Turbolader

ERGÄNZUNG/ÄNDERUNG der Serviceinfo SI-090120.

Audi/ VW Turbolader Ölzulaufleitung für 1.8T Benzinmotoren

Motorcode: AJL/AEB/ANB/APU/ARK/AWT/BFB/AMB/AVJ

Bild: Ölzulaufleitung aufgeschnitten

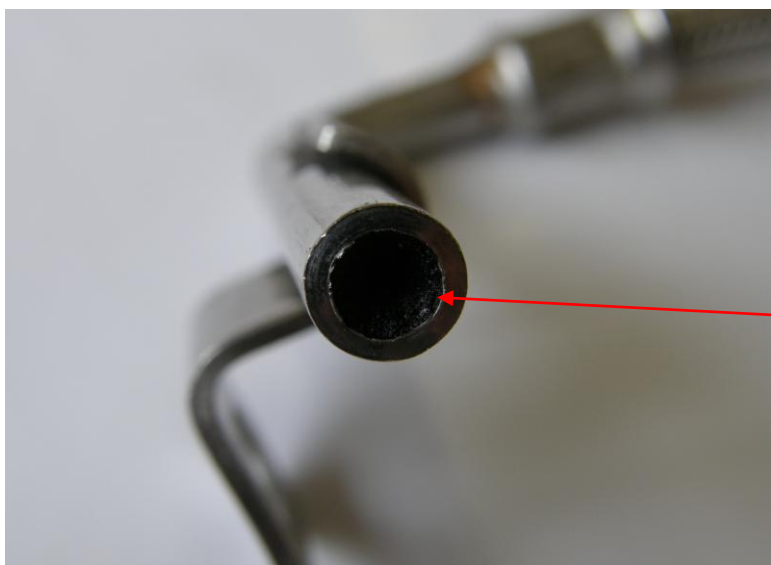
Verkokung der Ölzulaufleitung

Querschnittsverengung
durch Ölverkokung

Bei jedem Turboladerwechsel ist die Ölzulaufleitung zwingend zu wechseln. Bauartbedingt ist die Überprüfung des freien Durchgangs der Leitung nicht möglich. Es ist davon auszugehen, dass sich der Querschnitt der Leitung im Innenbereich durch Verkokung des Öls drastisch reduziert bzw. komplett verschließt. Wird die Leitung nicht gewechselt, so ist ein erneuter Ausfall des Turboladers zu erwarten und jegliche Gewährleistungsansprüche werden ausgeschlossen.
